WIR.271.2.28.2.2022

WYJAŚNIENIA I ZMIANA TREŚCI SPECYFIKACJI WARUNKÓW ZAMÓWIENIA ORAZ ZMIANA OGŁOSZENIA O ZAMÓWIENIU

**Dotyczy: postępowania o udzielenie zamówienia publicznego nr sprawy: WIR.271.2.28.2022
pn.: „Dostawa i montaż EKO przystanku”.**

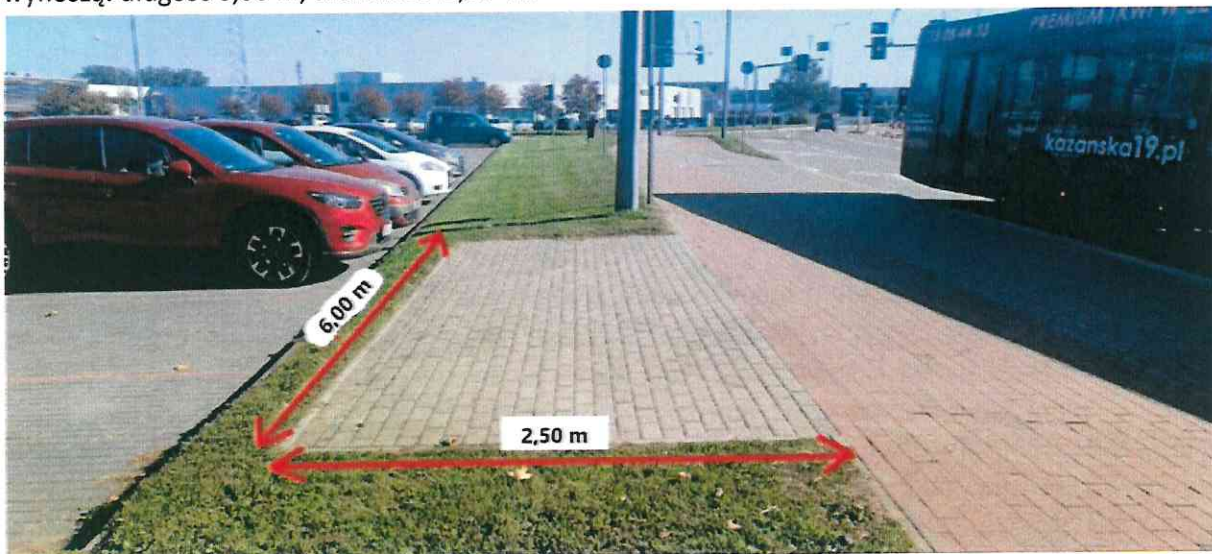
Czy stacja do segregacji odpadów ma być ustawiona na terenie trawnika, czy na terenie wyłożonym kostką brukową (co wiąże się z rozbiórką tej kostki)?

Ostateczne miejsce ustawienia stacji segregacji odpadów zostanie wyznaczone po zatwierdzeniu przez Zamawiającego szczegółowej wizualizacji wiaty przystankowej wraz ze wszystkim elementami towarzyszącymi.
